大肯精密株式会社
営業統括本部

正逆エアポンプ用パッキン材質変更のお知らせ

正逆エアポンプ（小）及び（大）用パッキン

正逆エアポンプ 部品分解図

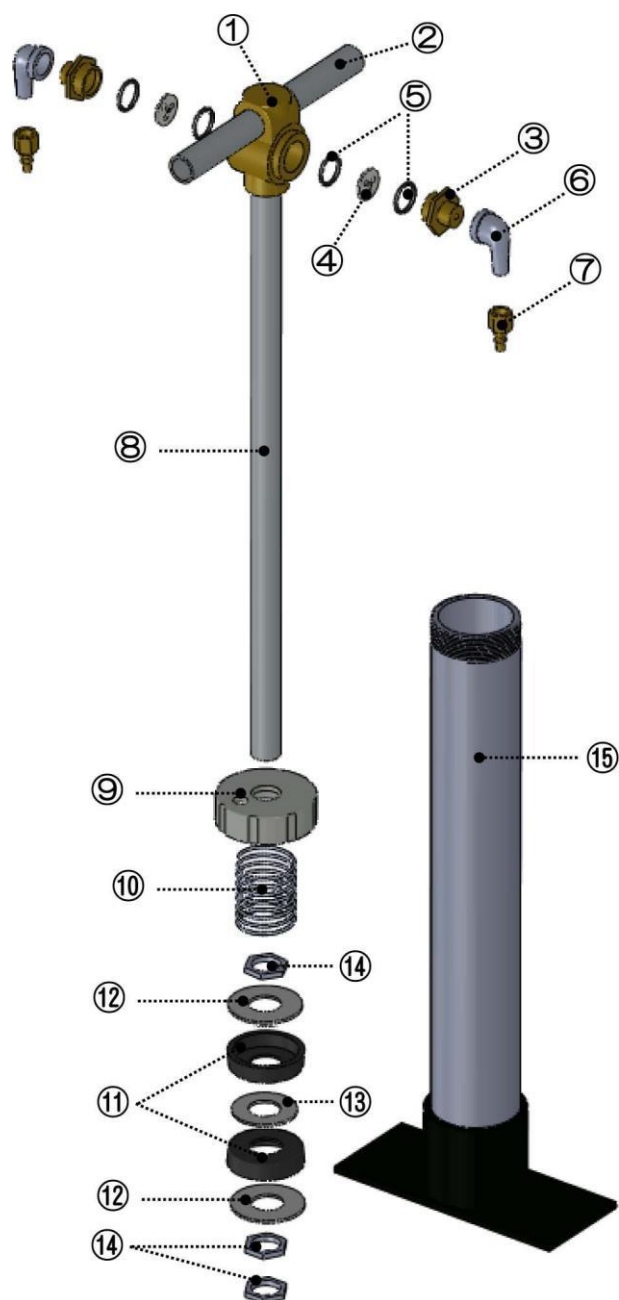
天然皮革製パッキンの生産中止に伴い、合成ゴム製パッキンに変更致します。

正逆エアポンプ（小）については即日実施・（大）については現在庫払出後実施（代替品評価中）

変更事項	変更内容		変更理由
	変更前	変更後	
パッキンの材質変更	レザー 材質：牛革 商品コード：0009-029 製品名：オワンパッキン(小)	ゴムパッキン 材質：NBR（ニトリルゴム） 商品コード：1005-069 製品名：ピストンパッキン	製造元皮革製品撤退により、一般的なポンプ等のピストン部に使用されるゴム製のピストンパッキンに変更。

注）パッキンの変更に伴い、押え板もそれぞれ変更になります。
